温州市瓯江口新区医院

新增 DSA 装置项目

环境影响报告表

环境影响报告表函审意见

图 11-1 类比项目（DSA 机房）监测测点位图

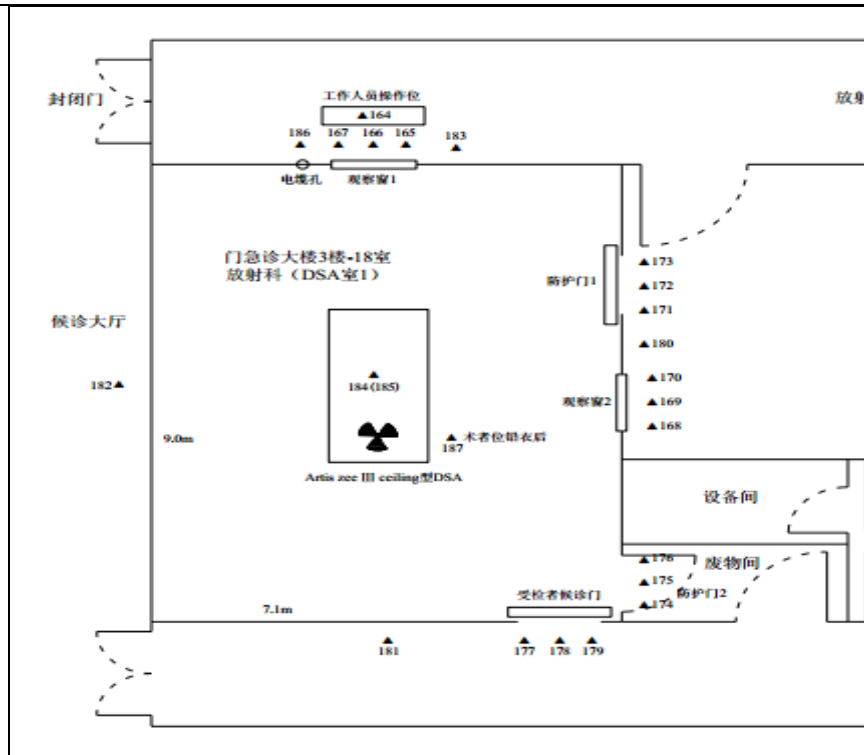
- 1、进一步核实并完善类比项目数据及预测分析；
- 2、根据相关法律法规细化明确今后的竣工环保验收要求；
- 3、完善委托书日期，进一步清晰射线装置所在楼层总平面布置图（附图 4，尤其 DSA 机房周边情况）。

| 序号 | 审查专家 | 审查意见 | 修改说明 | 修改页码 |
|----|------|--|--|----------------|
| 4 | 刘新伟 | 进一步核实并完善类比项目数据及预测分析 | 专家建议类比设备的监测报告有“医生工作位铅衣后”的剂量率监测结果能更好的说明医生所受的辐射影响。因此，将原类比报 | P26~P29 |

| | | | 告更换为“嘉兴市第二医院 DSA 等医用辐射装置项目（迁扩建）竣工环境保护验收监测表”，对报告“11.2 运行阶段对环境的影响”重新进行了类比分析及辐射环境影响预测。 | |
